### **Behandlung der Stellungnahmen im Rahmen der frühzeitigen Beteiligung der Behörden und sonstigen Träger öffentlicher Belange gemäß § 4 Abs. 1 BauGB, der Nachbargemeinden gemäß § 2 Abs. 2 BauGB sowie der förmlichen Öffentlichkeitsbeteiligung gemäß § 3 Abs. 1 BauGB**

Die frühzeitige Öffentlichkeits- und Behördenbeteiligung fand in der Zeit vom **05.02.2025 bis einschließlich 07.03.2025** statt.

**2. Staatliches Bauamt Passau, Stellungnahme vom 10.02.2025**

Auszug aus Umweltatlas

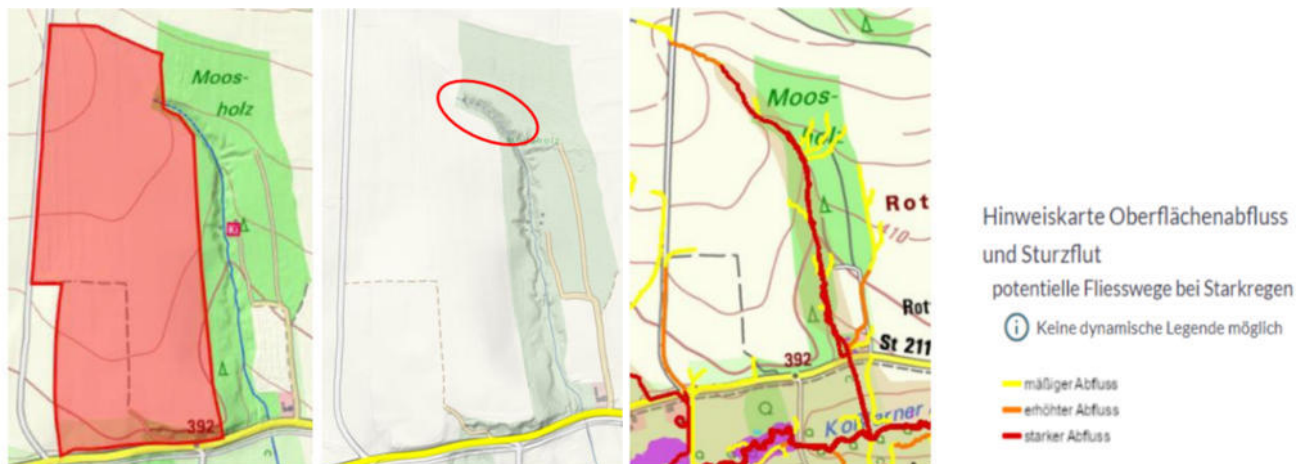
Die geplante Freiflächenphotovoltaikanlage am Stapfenberg befindet sich auf einer ausgeprägten Hangfläche. Östlich angrenzend zur geplanten Photovoltaikfreiflächenanlage verläuft im Moosholz ein Seitenarm des Kößlerner Bachs (Gewässer III. Ordnung).

Im UmweltAtlas unter Naturgefahren Naturgefahren (bayern.de) ist der Bereich als wassersensibler Bereich ausgewiesen.

Seit 01.02.2024 ist die Hinweiskarte „Oberflächenabfluss und Sturzflut“ veröffentlicht. Sie kann über einen Link auf der Homepage des LfU (<https://s.bayern.de/hios>) im Bayerischen Umwelt Atlas angezeigt werden. Die vorgenannten Abflussverhältnisse sind bei der Planung und Umsetzung entsprechend zu beachten.

STELLUNGNAHME	ABWÄGUNG / BESCHLUSSVORSCHLAG
<p><u>Zur Gewährleistung einer ökologischen Pufferzone ist die grün hinterlegte Fläche (siehe Abbildungen) vor allem im nordöstlichen Bereich von jeglicher Bebauung, Auffüllung und Einzäunung freizuhalten. Die vorhandene Mulden- und Grabenstruktur ist zu erhalten!</u></p> <p><b>Bodenschutz</b> Die geplante Fläche weist aufgrund ihrer teilweise ausgeprägten Neigung ein erhebliches Potential für Entstehung von Oberflächenabflüssen und damit zur Erhöhung des Sturzflutrisikos, der allgemeinen Hochwassergefahr und von Bodenabträgen durch Erosion auf. Daher ist eine Vegetationsperiode vor Baubeginn auf den derzeitigen Ackerflächen ein erosionsschützender und die Infiltration fördernder Grünlandbestand zu etablieren.</p> <p>Um eine ausreichend erosionsschützende Vegetationsschicht auch unter den Modultischen zu erreichen sind die Wachstumsfaktoren Licht und Wasser auch unter den Modultischen zu gewährleisten. Dazu ist zwischen den Modultischen ein Mindestabstand von 3 Metern und eine Mindesthöhe der Modultische von 0,8 m einzuhalten.</p>	<p>Wird zur Kenntnis genommen. Mit der geplanten Ansaat und Kultivierung von Grünland und Wiesensaum erfährt der Boden durch den dauerhaften Bewuchs eine Verbesserung der Speicher- und Filterfunktion im Vergleich zur derzeitigen Ackernutzung. In der Folge wird anfallendes Niederschlagswasser in der Fläche verbleiben, nicht abgeleitet und so breitflächig versickern. Die baulichen Tätigkeiten zur Errichtung der Photovoltaikanlage unterscheiden sich nicht wesentlich zur mechanischen Bodenbearbeitung der derzeitigen ackerbaulichen Nutzung. Nach Ernte der Feldfrucht, nach Inkrafttreten des Bebauungsplanes ist geplant eine entsprechende Ansaat umzusetzen.</p> <p>Wird zur Kenntnis genommen. Die entsprechenden Abstände sind bereits in der textlichen Festsetzung unter 1.3 festgesetzt.</p>

Wird zur Kenntnis genommen.  
Der wassersensible Bereich ist bereits im Umweltbericht, Schutzgut Wasser, beschrieben.

Wird zur Kenntnis genommen.  
Der grün hinterlegte Bereich (s. Abbildung) liegt außerhalb der Zaunfläche und wird daher von jeglicher Bebauung oder Einzäunung freigehalten. Im besagten Bereich wird ein Teil der Ausgleichsfläche erbracht, sodass eine ökologische Pufferzone gewährleistet ist. Die Mulden-/Grabenstruktur bleibt erhalten.
